privind aprobarea Planului Urbanistic de Detaliu Construire locuință semicolectivă, P+E - str. Cocorilor nr. 40C

AVIZ
Nr. 238 din 18.04.2019

pentru **PUD – Construire locuință semicolectivă P+E, str. Cocorilor nr. 40C**

PLAN REGLEMENTARI

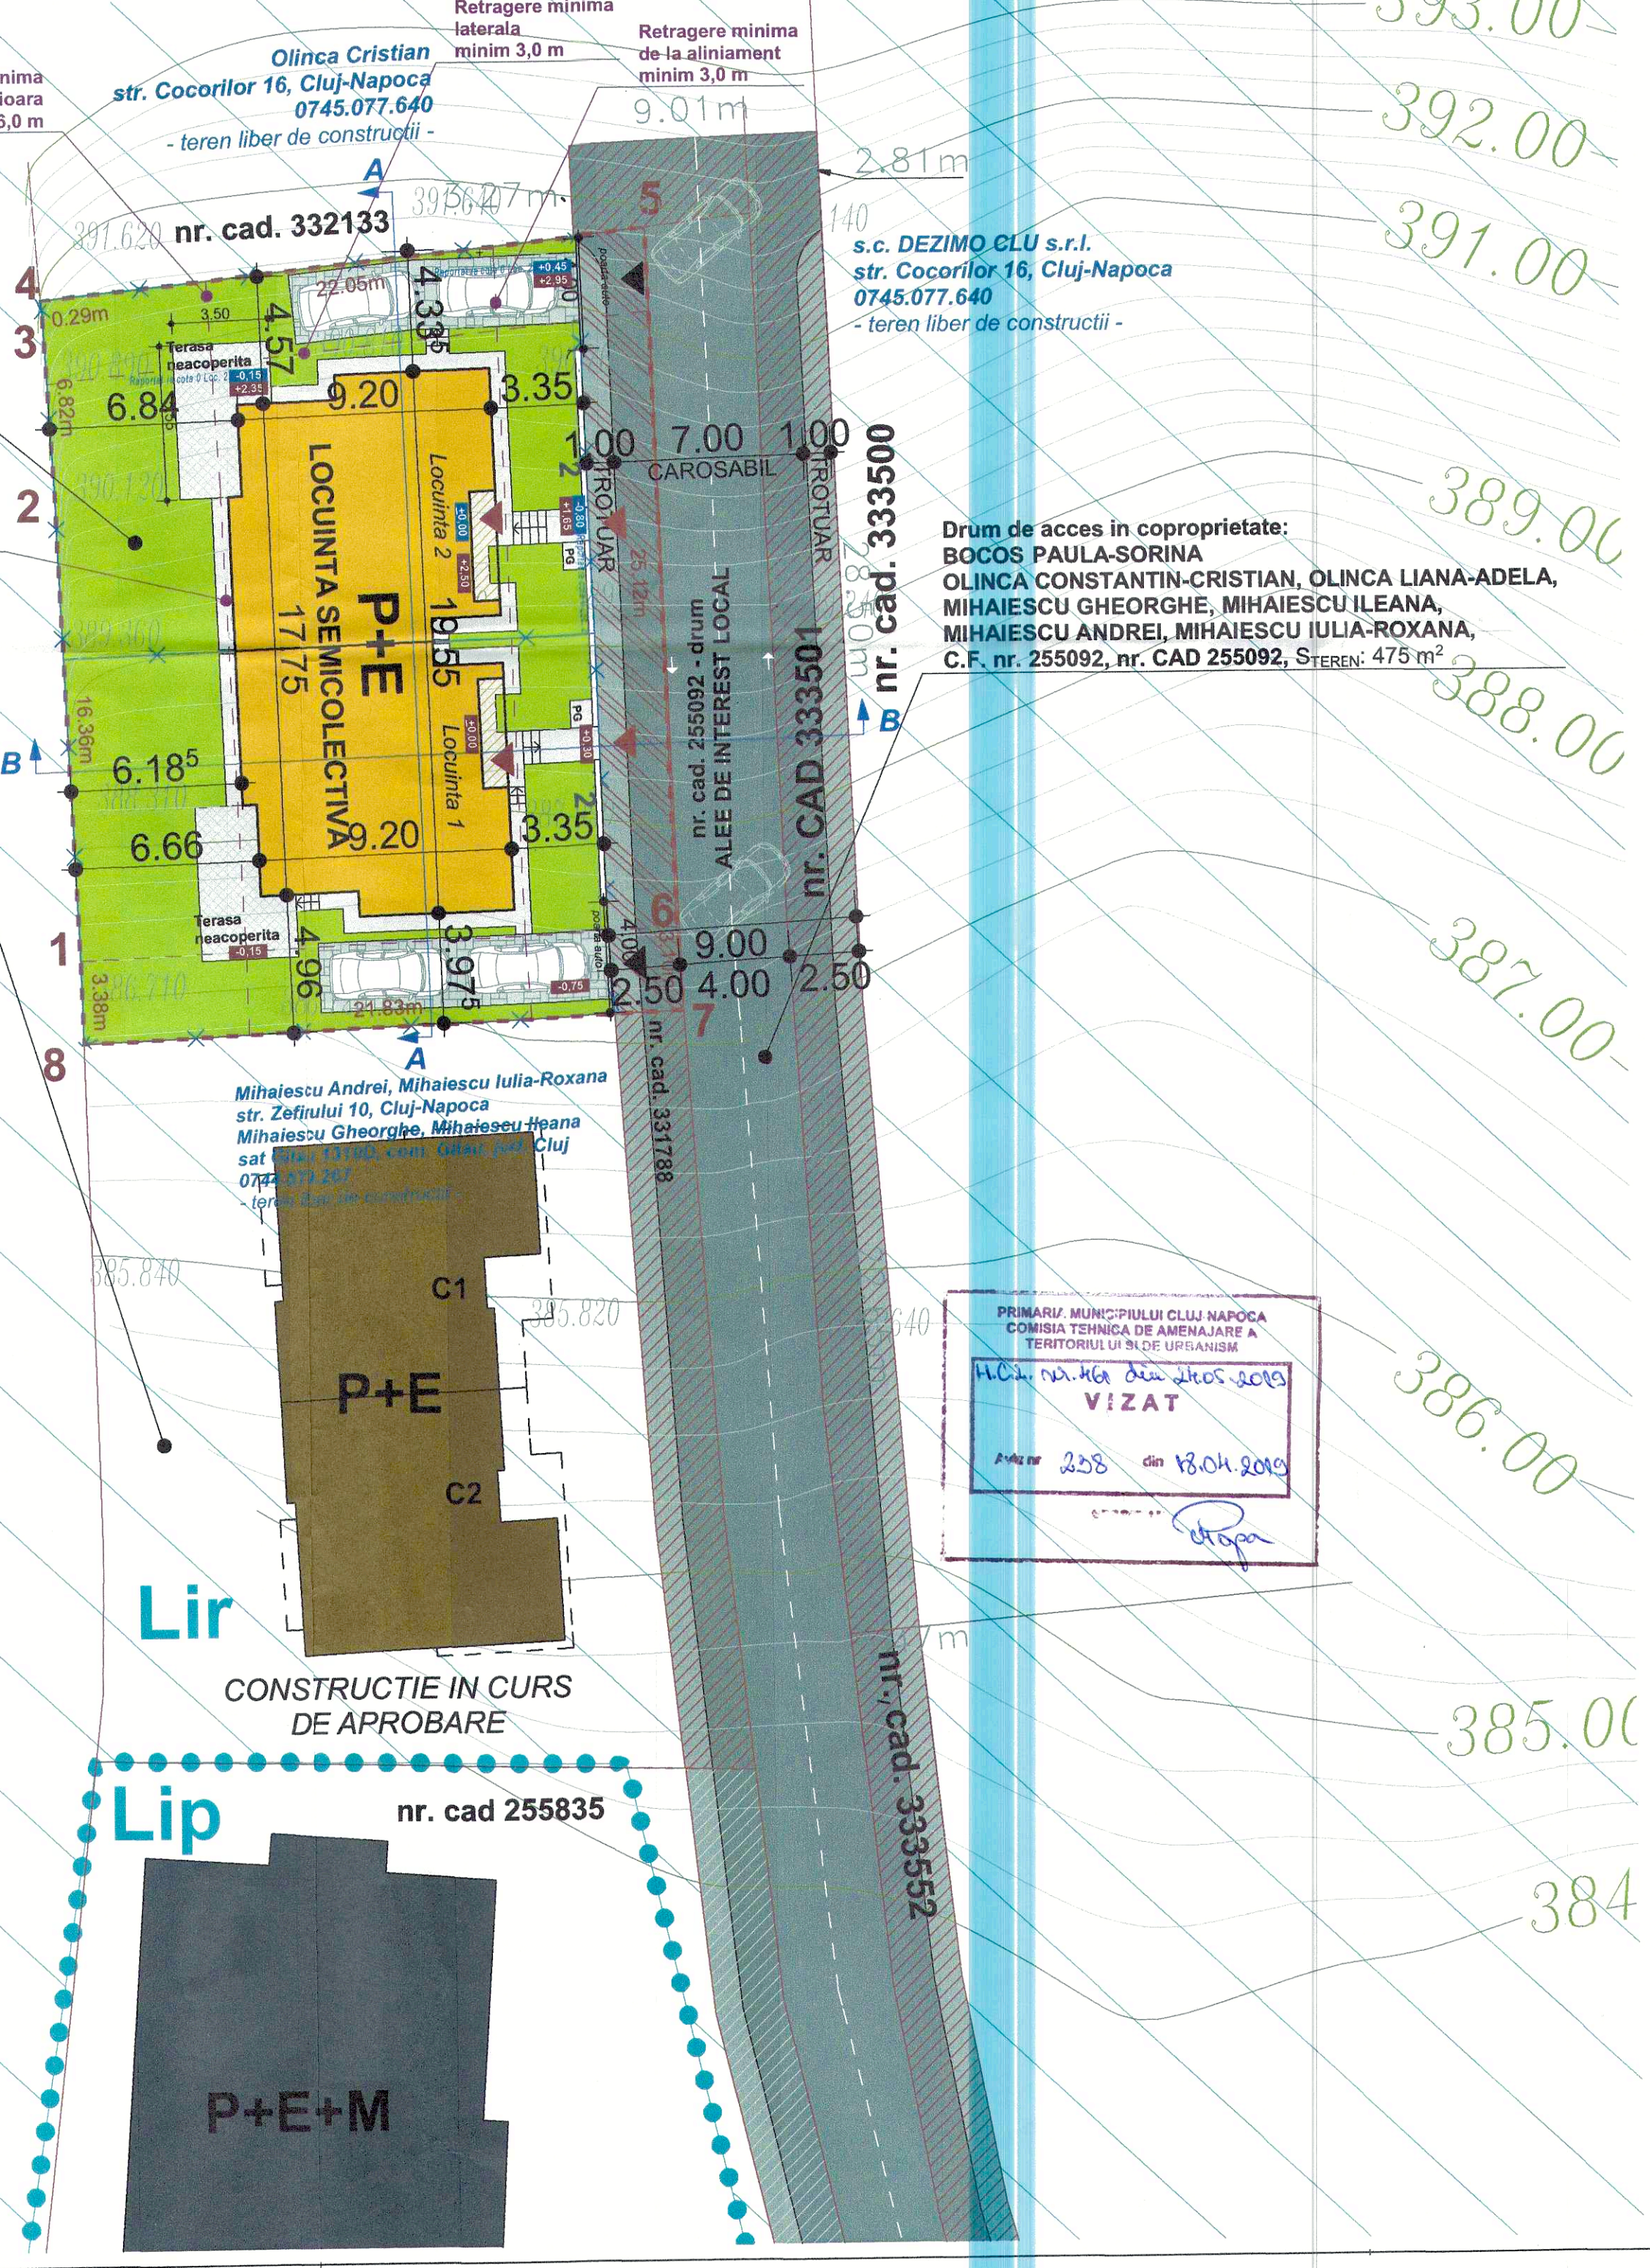
În urma ședinței Comisiei tehnice de amenajare a teritoriului și urbanism din data de **3.04.2019**, se avizează favorabil Planul urbanistic de detaliu.

În vederea lărgirii drumul de acces se va dezmembra fâșia de teren adiacentă aliniamentului cu adâncimea de 2,5 m și înscrie în C.F. cu titlul de „drum”. Anterior emiterii Autorizației de construire pe parcelă, se va realiza la strat de uzură și echipa edilitară drumul de acces, de la str. Cocorilor și până la parcela studiată prin P.U.D.

- retragerea față de limita laterală nordică: min 3,00m;
- retragerea față de limita laterală sudică: min. 3,00m;
- retragerea față de limita posterioară: min. 6,00m;
- accesul auto și pietonal: din strada Cocorilor pe aleea de interes local;
- staționarea autovehiculelor: în interiorul parcelei, locuri de parcare amenajate la sol, necesarul de locurile de parcare calculându-se conform Anexei 2 din Regulament aferent PUG;
- echipare tehnico-edilitară: existentă în zonă.
